Alfa Giulia

Версия: 2.0 T4 Mair (2.0 Turbo Petrol)

БЛОК УПРАВЛЕНИЯ ДВИГАТЕЛЕМ (ЕСМ)

Включается сигнальная лампа неисправности системы управления двигателем с ошибками P0002/P0244/P062A DTC– Сервисное решение

Рис. 1

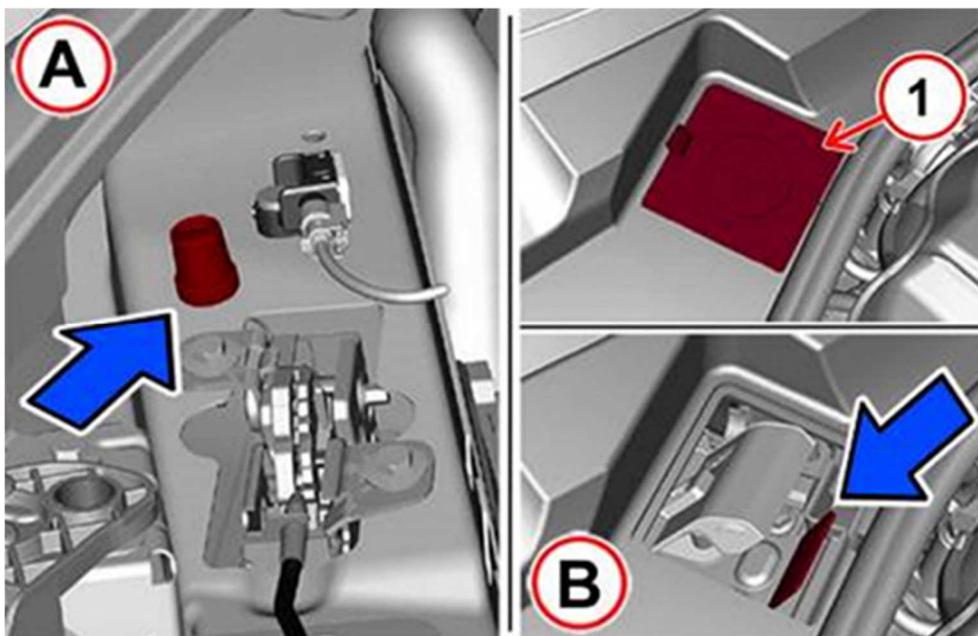
Для облегчения подключения кабелей для аварийного запуска или применения зарядного устройства / вспомогательного аккумулятора в моторном отсеке предусмотрены ложные полюса (Рис. 1).

Ложный отрицательный полюс (А) расположен на поперечине корпуса фары рядом с правым замком капота.

Ложный положительный полюс (В) расположен на пластине у основания ветрового стекла, и к нему можно получить доступ, подняв защитный щиток (1).

- Сначала подключите положительный кабельный зажим зарядного устройства / дополнительного аккумулятора к ложному положительному полюсу (В).
- Затем подключите зажим отрицательного кабеля зарядного устройства/дополнительного аккумулятора к ложному отрицательному полюсу (А).
